Znak: 271.8.2019

Wyjaśnienia treści SIWZ

Dotyczy przetargu nieograniczonego pn. „OZE w Gminie Baranów.”

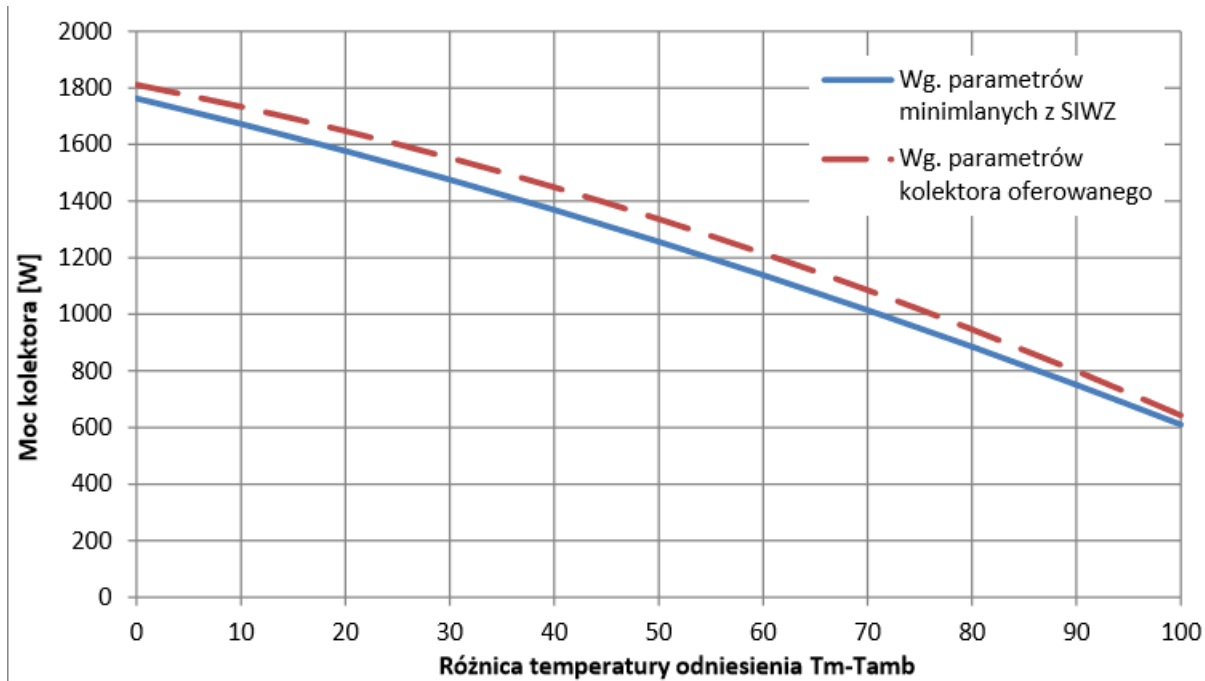
W opisie przedmiotu zamówienia Zamawiający podał jako minimalne parametry kolektora słonecznego :

- powierzchnia czynna / absorbera: nie mniej niż 2,26 m²,
- sprawność optyczna do powierzchni czynnej: nie mniej niż 78%,
- współczynnika strat a₁ do powierzchni czynnej: nie więcej niż 3,86 W/(m²K),
- współczynnika strat a₂ do powierzchni czynnej: nie więcej niż 0,0124 W/(m²K²).

Na podstawie powyższych parametrów wskazanych przez Zamawiającego, obliczone wartości mocy w poszczególnych punktach różnicy temperatury dT oraz przy natężeniu promieniowania G = 1000 W/m² wynoszą odpowiednio:

- 1 763W (dla dT = 0K i G = 1000 W/m²)
- 1 673 W (dla dT = 10K i G = 1000 W/m²)
- 1 476 W (dla dT = 30K i G = 1000 W/m²)
- 1 257 W (dla dT = 50K i G = 1000 W/m²)
- 1015W (dla dT = 70K i G = 1000 W/m²)

Dodatkowo z powyższych punktów różnicy temperatury dT, równej 30K, Zamawiający żąda wyższej wartości mocy kolektora niż wynika z podanych współczynników i ma ona wynosić nie mniej niż 1 583 W (dla dT = 30K i G = 1000 W/m²). Dla każdego kolektora słonecznego w dostępnych publicznie wynikach badań w ramach certyfikacji Solar Keymark, prezentowane są obliczone moce zawsze dla takich samych charakterystycznych warunków odniesienia, co także dla osób mniej zorientowanych umożliwia proste, jednoznaczne i bezpośrednie porównywanie mocy kolektorów, a w przypadku przedmiotowego postępowania ocenę spełnia wymaganych parametrów minimalnych. Postawienie wymagań co do wydajności kolektora słonecznego wyłącznie w postaci wymaganej mocy minimalnej kolektora, umożliwia Zamawiającemu uzyskanie kolektora o wyższej wydajności cieplnej i osiągnięcie wyższego efektu ekologicznego niż wynika z wymagań opisanych w SIWZ. Jednocześnie zamawiający nie będzie ograniczał konkurencji, poprzez niedopuszczenie do zastosowania produktów o wyższej wydajności, co łatwo robić wprowadzając wiele szczegółowych parametrów, jak jest to zrobione w obecnej specyfikacji, na przykład w postaci współczynników sprawności. Parametry te osobno nie wskazują na wydajność cieplną kolektora słonecznego, a dopiero wyliczona na ich podstawie moc dla różnych warunków pracy pozwala na dokonanie obiektywnego porównania oferowanych kolektorów.

Przyjęty opis przedmiotu zamówienia, z obecną treścią w zakresie kolektorów słonecznych narusza zasady konkurencji co jest sprzeczne z prawidłowym wydatkowaniem środków publicznych, gdyż nie dopuszcza do zastosowania oferowanego przez nas kolektora lepszego, o wyższej wydajności cieplnej w każdych warunkach pracy. Zobrazowane zostało to na poniższym wykresie:

Prosimy o potwierdzenie, że Zamawiający wymaga zastosowania w zakresie równoważności przyjętych rozwiązań kolektora słonecznego o współczynniku strat nieliniowych $a_2 = 0,02 \text{ W/(m}^2\text{K}^2)$ którego moc dla różnicy temperatury dT wynoszącej odpowiednio 0K, 10K, 30K, 50K i 70K jest wyższa od mocy kolektora, wymaganej przez Zamawiającego w SIWZ.

Zamawiający potwierdza powyższe.
